**Réponses aux demandes et questions posées par le
commissaire enquêteur lors de la rencontre du 29/01/2026
avec la SAS Francelot et ses bureaux d'études (BEPG,
OMNITECH) concernant le dossier de demande d'autorisation
environnementale du lotissement La Sapinière à Uckange**

Figure 5. Coupe schématique du fossé de déconnexion.

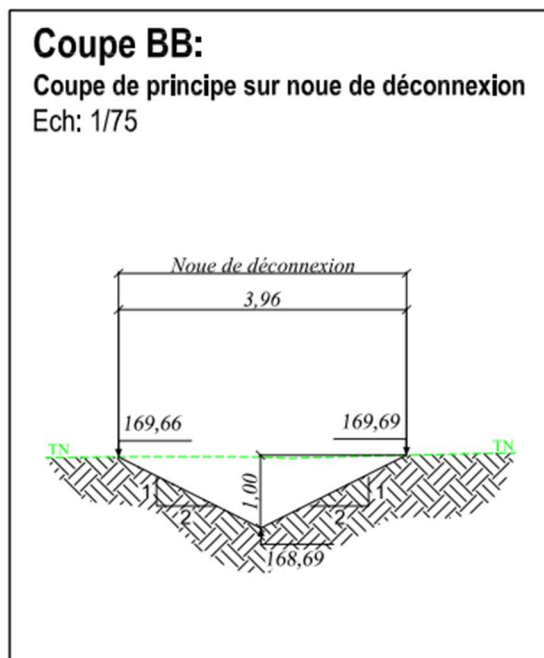
3-1 Pour le dimensionnement de cette noue le débit de pointe du bassin versant a été estimé sur la base d'une pluie de retour 10 ans (tableau page 14 du dossier de demande d'autorisation). Comment fonctionnera le fossé au-delà de la pluie décennale ? Débordera-t-il et, dans ce cas, où ira et comment sera géré l'excédent des eaux de ruissellement ?

Il est précisé page 15 du dossier de demande d'autorisation que l'ouvrage mis en place est surdimensionné. Néanmoins, si l'événement pluvieux dépasse fortement la pluie de retour dimensionnante, la noue de déconnexion risque effectivement de déborder. Selon la topographie du site, l'excédent s'écoulera naturellement, comme c'est le cas aujourd'hui, vers le point bas du terrain où se situent les ouvrages et exutoires existants (bassin, fossés, carneau, conduite diamètre 400) qui assurent l'évacuation vers le collecteur du lotissement Pont de Pierre.

De manière à minimiser l'impact du projet en cas de fortes pluies, l'ouvrage mis en place est surdimensionné. Il sera d'une profondeur d'1 m et d'une largeur en surface de 3,96 m, représentant une surface mouillée de 2 m².
